PARECER DA COMISSÃO DE AVALIAÇÃO

RELATÓRIO DE CONFORMIDADE AMBIENTAL DO PROJETO DE EXECUÇÃO (RECAPE N.º 73 DA CCDRA I.P.)

“Circuito do Sol” – Circuito de Treino de Automóveis e Equipamentos de Apoio”

janeiro de 2024

Figura 4 - Intervenções executadas indevidamente pelo Promotor no terreno para implantação do Projeto “Circuito do Sol – traçado de ampliação da pista.

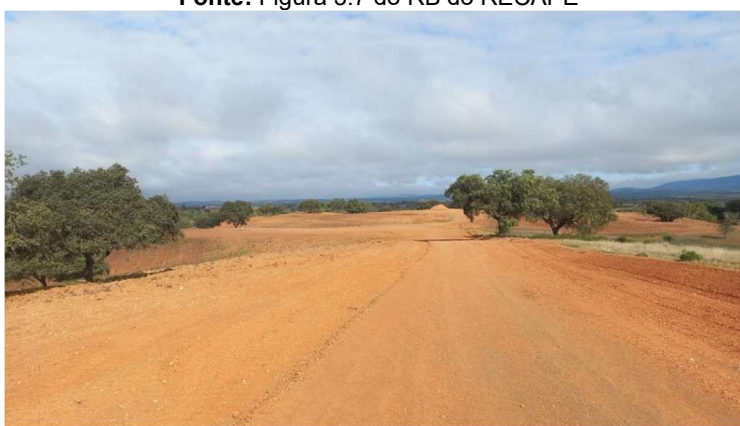
Em suma, tendo em consideração o projeto em análise em em Fase de PE versus o previsto em EP, verifica-se:

Figura 5– Comparação do Layout do Masterplan do Projeto “Circuito do Sol” em Estudo Prévio como Projeto de Execução.

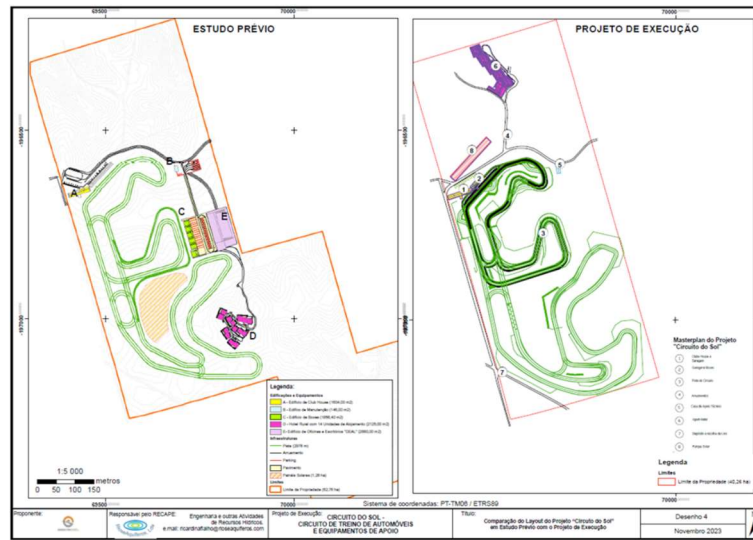
- i. **Adiamento, sem data, da construção de infraestruturas: B** - Edifício da Manutenção; **C** - Edifício das Boxes; **D** - Hotel Rural com 14 unidades de alojamento (**substituído pela Aparthotel composto por 5 unidades de alojamento**); **E** – Edifício denominado “DEAL” (Edifício E);
- ii. **Diminuição do número e área das piscinas a construir**, passando de duas (2 em fase de EP), com área total de 135 m², para uma (1 em fase de PE) com 44 m²;
- iii. **Redução da área de instalação dos painéis fotovoltaicos** de 1,28 ha para 2500 m²;
- iv. **Alterações ao traçado da pista entre o EP e o PE**, como se pode constatar pela análise da Figura seguinte (Anexo VIII- Vol. 4 Anexos técnicos do RECAPE);

- v. **Substituição do Hotel Rural com 14 unidades de alojamento (EP)** por um Aparthotel com 5 unidades de alojamento (PE), com localização diferente da inicialmente proposta em EP (cf. previsto em RECAPE datado de outubro de 2023);
- vi. **Intervenção em parte da parcela destinada à implantação do projeto com terraplenagens e nivelamento do terreno**, com definição e execução da plataforma do traçado que corresponde à zona de ampliação da pista, bem como parte do Aparthotel, como se pode constatar pela Figura 2 (Anexo II do RECAPE), e Figura 6.
